2015年10月22日

新明和工業株式会社

## 弊社製大型ダンプトラックのサービスキャンペーン実施に関するお知らせ

高圧配管継手取付拡大図

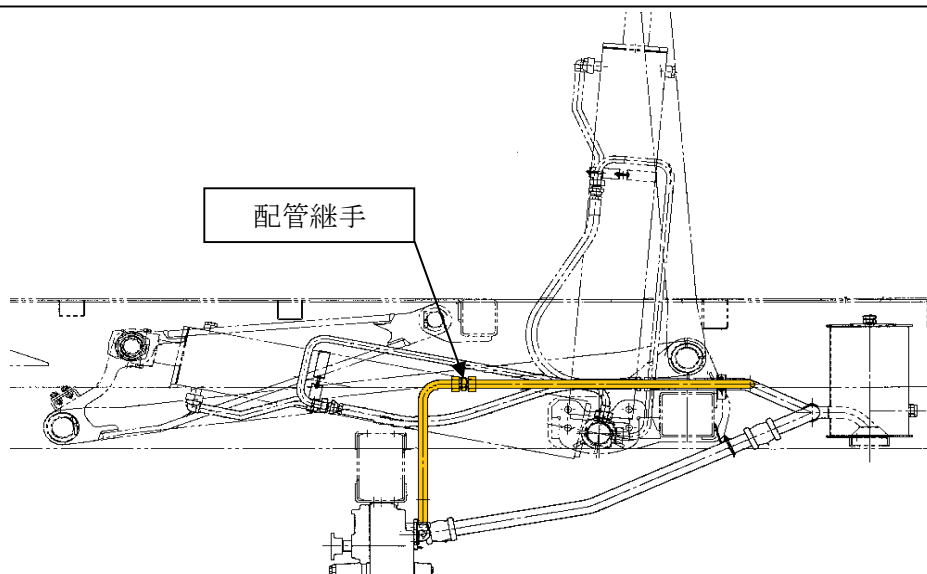
### 不具合の内容

大型ダンプ車において、ダンプ用油圧ポンプの配管継手の締付トルクが不足しているものがある。そのため、走行時の振動等により配管継手が緩み、そのままの状態で使用を続けると、スリーブの固定力が弱くなり、配管が抜けて作動油が漏れ、荷台を上昇させることができなくなるおそれがある。

全車両、配管継手のナットを規定のトルクで締め直す。

改善実施済車両には、配管継手に白色のマーキングをする。
